島根原子力発電所発電用原子炉設置変更許可申請書

(2号発電用原子炉施設の変更)

本文及び添付書類の一部補正について

平成25年12月25日付け、電安炉技第14号をもって申請（令和3年5月10日付け、電安炉技第1号で一部補正）しました当社、島根原子力発電所発電用原子炉設置変更許可申請書（2号発電用原子炉施設の変更）の本文及び添付書類を下記のとおり一部補正いたします。

第3.4-1図 敷地の地質調査位置図

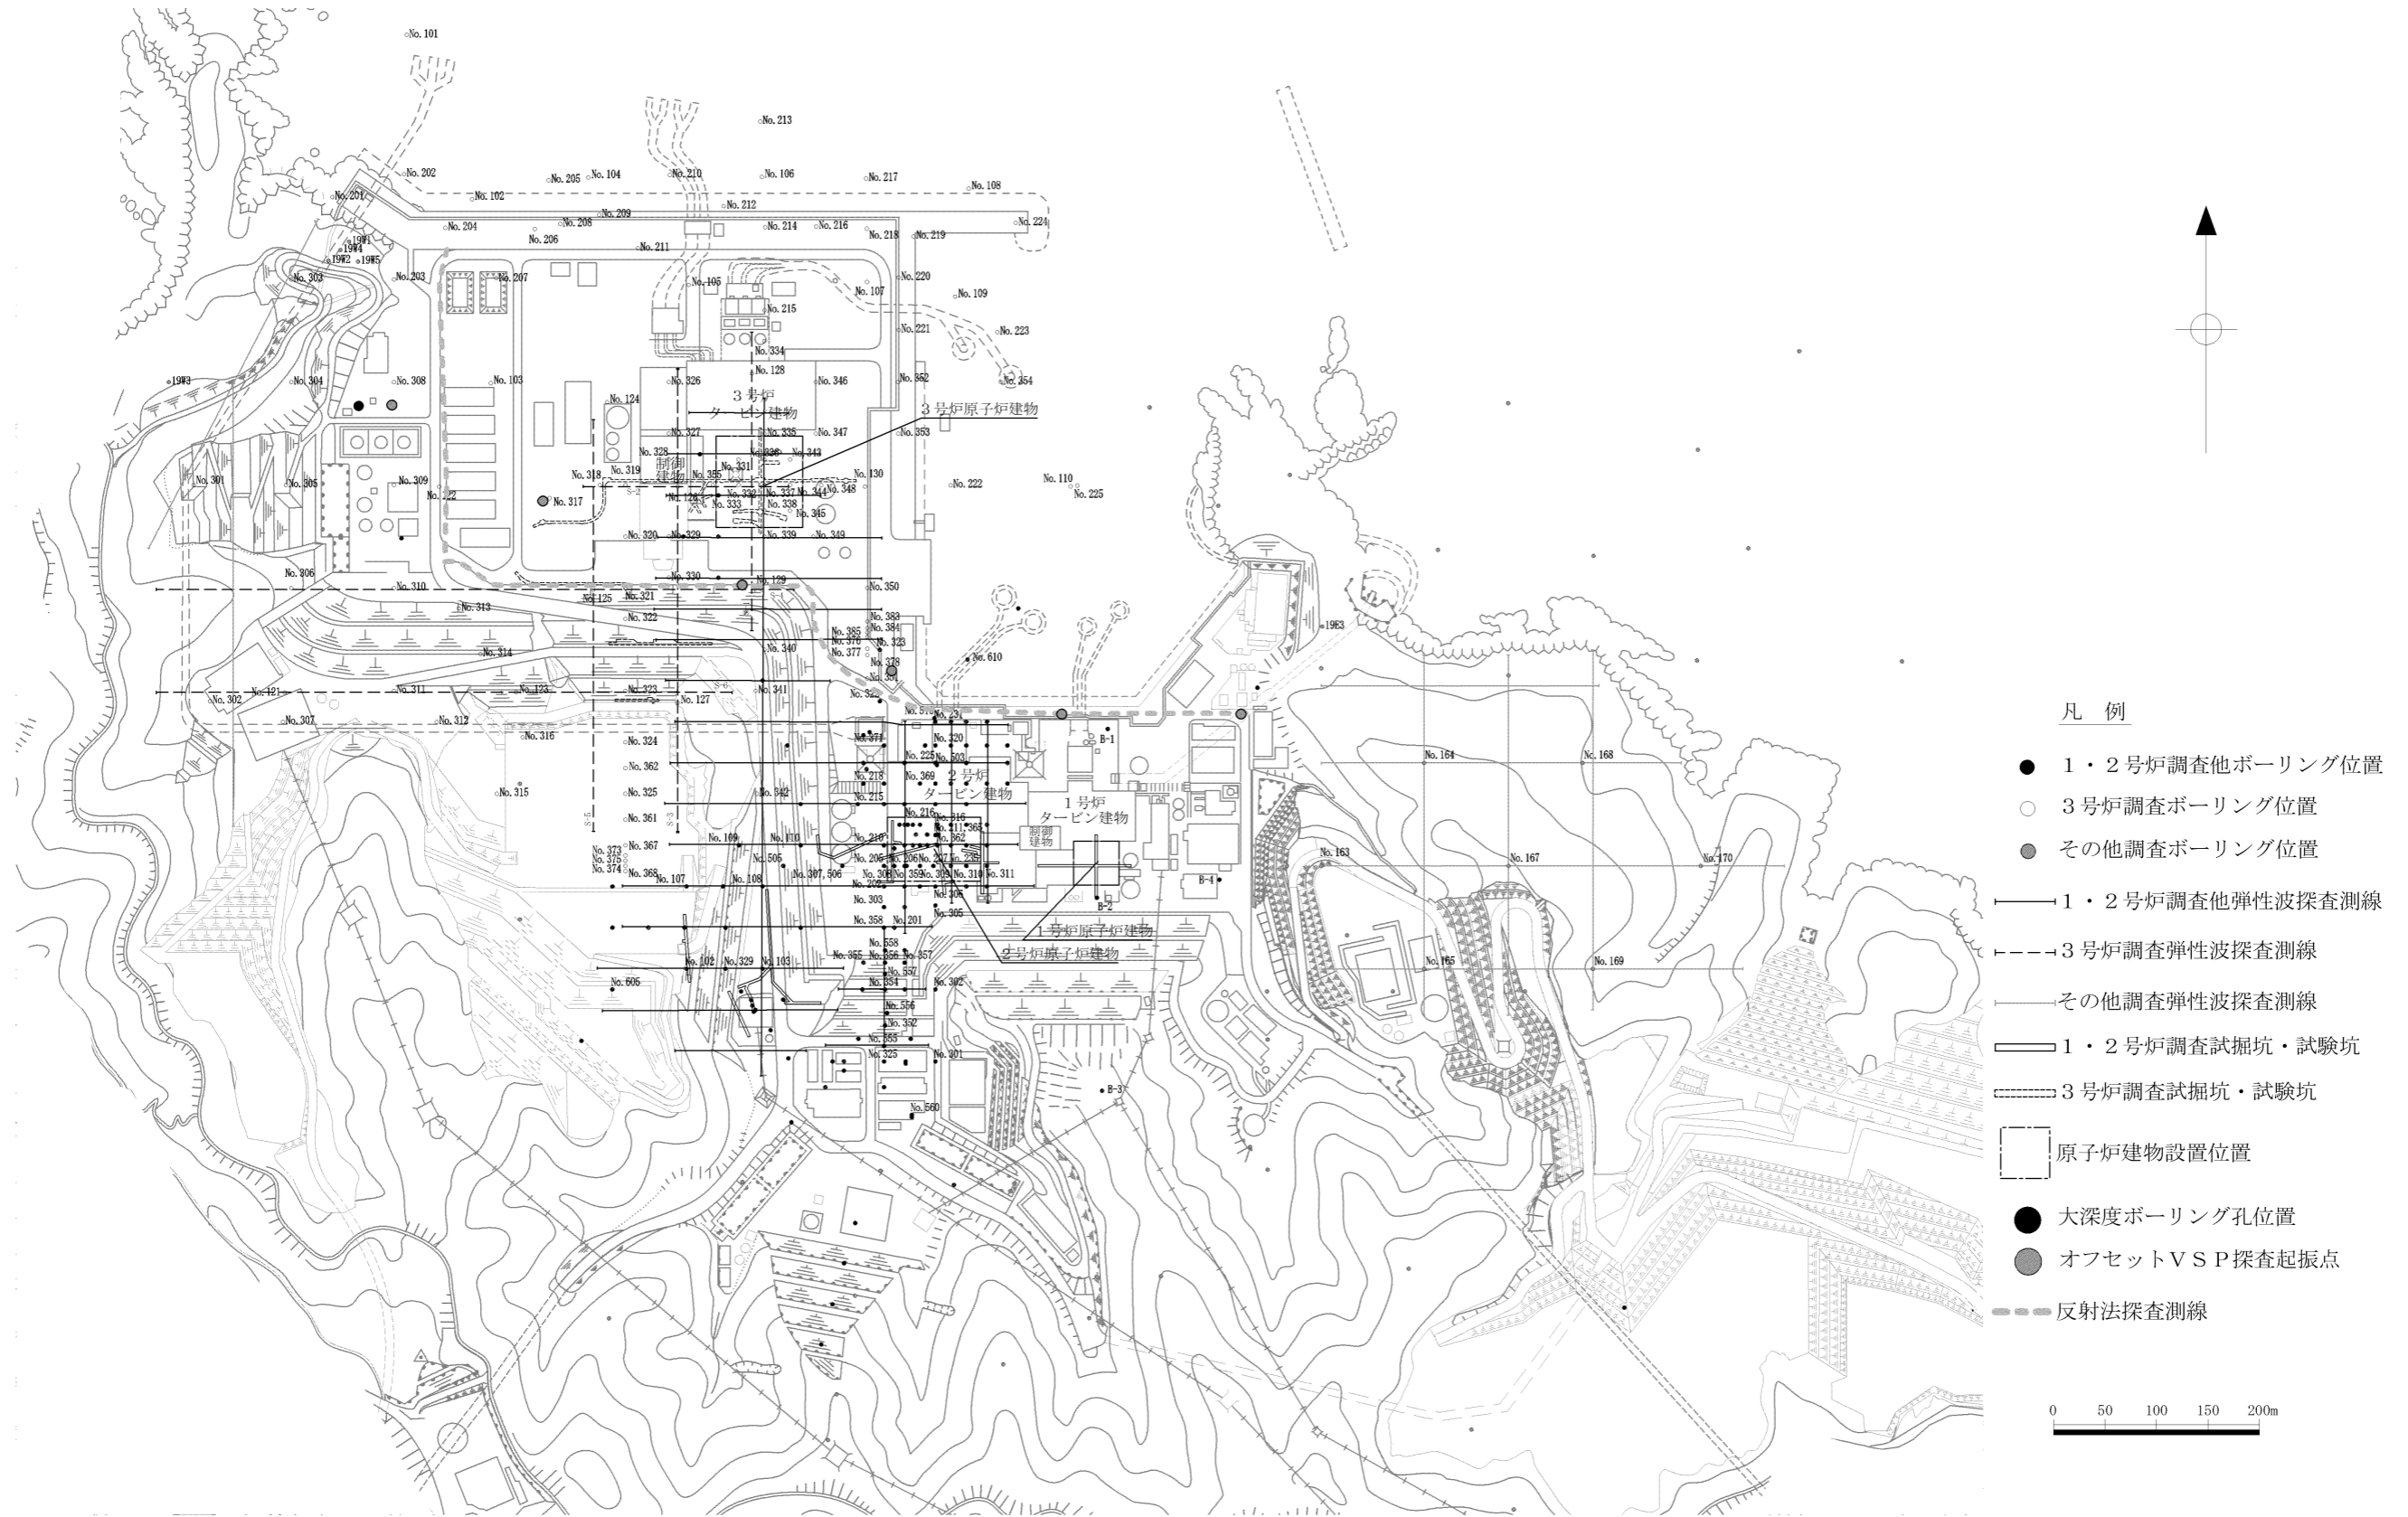
頁	行	補正前	補正後
6-3-380		第 3.3-102 図 (4) 美保湾及び美保関__東方沖合いの音波探査記録 (No. 3.5A G)	第 3.3-102 図 (4) 美保湾及び美保関 <u>町</u> 東方沖合いの音波探査記録 (No. 3.5A G)
6-3-380 の次		(記載追加)	別紙 6-3-13 を追加する。
6-3-381		第 3.3-103 図 美保湾及び美保関東方沖合いの B ₂ 層上面等深線図	別紙 6-3-14 に変更する。
6-3-382		第 3.3-104 図 美保湾及び美保関東方沖合いの D ₂ 層上面等深線図	別紙 6-3-15 に変更する。
6-3-383		第 3.3-105 図 美保湾及び美保関東方沖合いの音波探査速度構造断面図	別紙 6-3-16 に変更する。
6-3-384		第 3.3- <u>106</u> 図	第 3.3- <u>108</u> 図
6-3-385		第 3.3- <u>107</u> 図	第 3.3- <u>109</u> 図
6-3-386		第 3.3- <u>108</u> 図	第 3.3- <u>110</u> 図
6-3-387		第 3.3- <u>109</u> 図	第 3.3- <u>111</u> 図
6-3-388		第 3.3- <u>110</u> 図	第 3.3- <u>112</u> 図
6-3-389		第 3.3- <u>111</u> 図	第 3.3- <u>113</u> 図
6-3-390		第 3.3- <u>112</u> 図	第 3.3- <u>114</u> 図
6-3-391		第 3.4-1 図 敷地の地質調査位置図	別紙 6-3-17 に変更する。
6-3-392		第 3.4-2 図 敷地の地質平面図	別紙 6-3-18 に変更する。

第3.6-16図(2) 影響要因の確認に用いた地質断面図 グループB

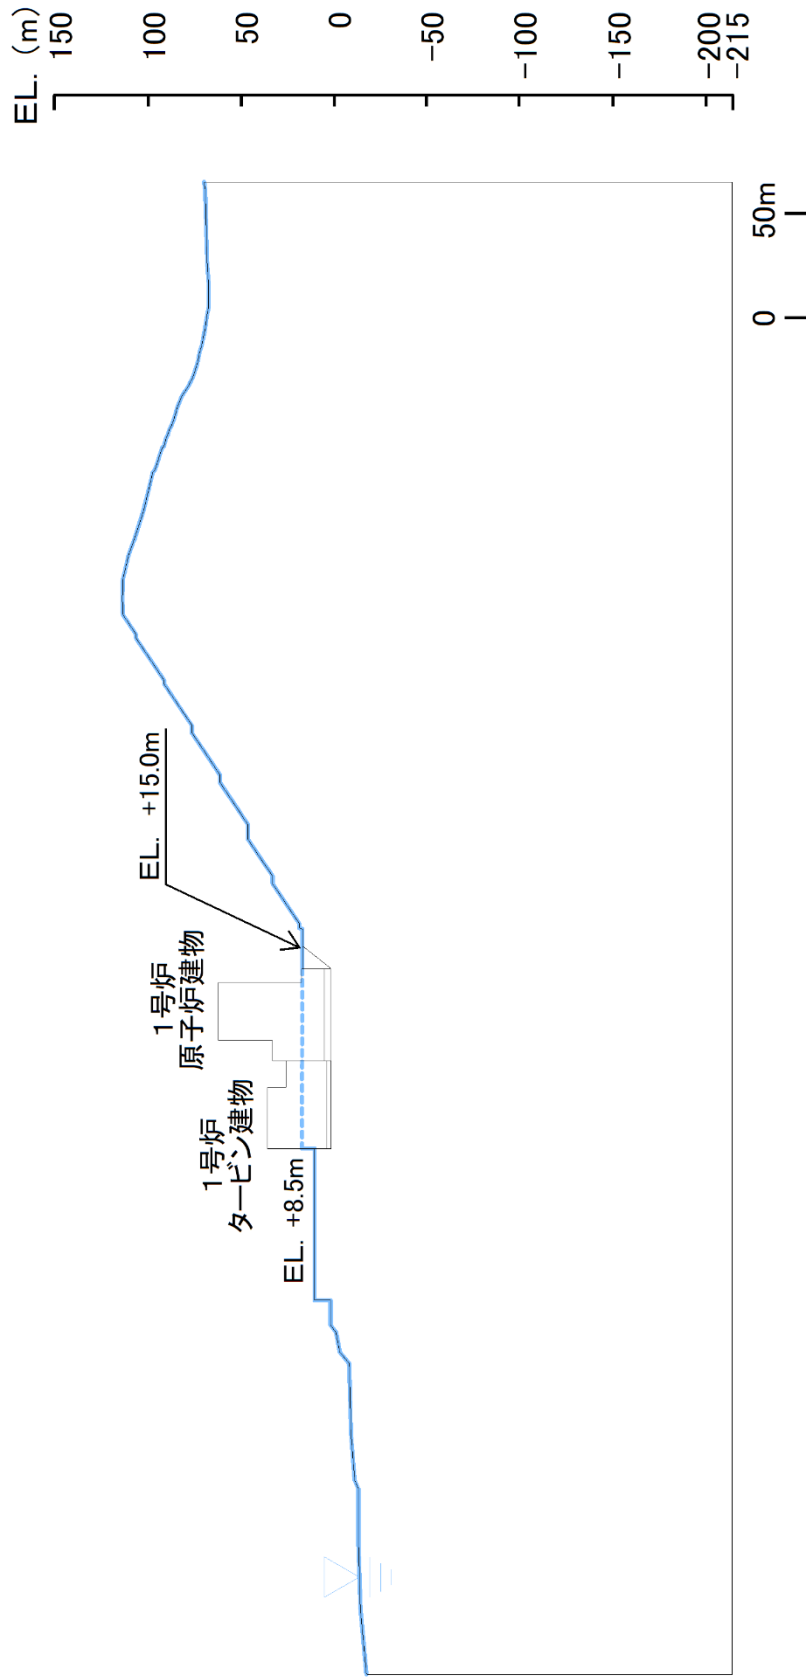
頁	行	補正前	補正後
6-3-713		第 3.6-4 図(1) <u>代表施設の選定</u> グループ A	第 3.6-4 図(1) <u>影響要因の確認に用いた地質断面図</u> グループ A
6-3-714		第 3.6-4 図(2) <u>代表施設の選定</u> グループ A	第 3.6-4 図(2) <u>影響要因の確認に用いた地質断面図</u> グループ A
6-3-715		第 3.6-4 図(3) <u>代表施設の選定</u> グループ B	第 3.6-4 図(3) <u>影響要因の確認に用いた地質断面図</u> グループ B
6-3-716		第 3.6-4 図(4) <u>代表施設の選定</u> グループ C	第 3.6-4 図(4) <u>影響要因の確認に用いた地質断面図</u> グループ C
6-3-717		第 3.6-4 図(5) <u>代表施設の選定</u> グループ D	第 3.6-4 図(5) <u>影響要因の確認に用いた地質断面図</u> グループ D
6-3-718		第 3.6-4 図(6) <u>代表施設の選定</u> グループ D	第 3.6-4 図(6) <u>影響要因の確認に用いた地質断面図</u> グループ D
6-3-730 の次		(記載追加)	別紙 6-3-19 を追加する。
6-3-731		第 3.6- <u>12</u> 図 液状化範囲の設定結果	第 3.6- <u>13</u> 図 液状化範囲の設定結果
6-3-732		第 3.6- <u>13</u> 図 評価対象斜面の分類結果	第 3.6- <u>14</u> 図 評価対象斜面の分類結果
6-3-733		第 3.6- <u>14</u> 図 評価フロー	第 3.6- <u>15</u> 図 評価フロー
6-3-734		第 3.6- <u>15</u> 図(1) <u>評価対象斜面の選定</u> グループ A	第 3.6- <u>16</u> 図(1) <u>影響要因の確認に用いた地質断面図</u> グループ A
6-3-735		第 3.6- <u>15</u> 図(2) 評価対象斜面の選定 グループ B	別紙 6-3-20 に変更する。
